PRODUKT	AVD.	GRUPP
P	3	38
BETR.		NR.
Temperaturgivare Dieselmotorer		21
240		DATUM
		Okt 84

Servicemeddelande

Temperaturgivare-dieselmotorer

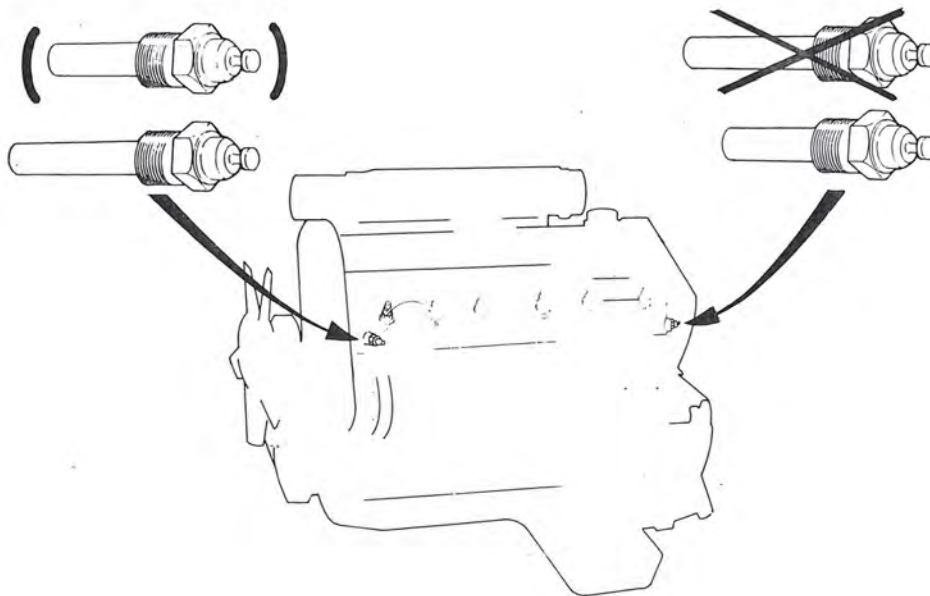
Alla dieselmotorer har **två** temperaturgivare, en i bakkant på motorblocket för styrning av glödstiftstiden och en i vänster sida på motorns främre del för motortemperaturinstrumentet. Bak på motorn passar endast den **korta givaren, detaljnr 1 257 216-0**.

I 1984-års reservdelskatalog finns båda temperaturgivarna angivna. För mätning av motortemperaturen, dvs montering fram på motorn, rekommenderas **lång temperaturgivare detaljnr 1 328 397-3** för en mer exakt visning.
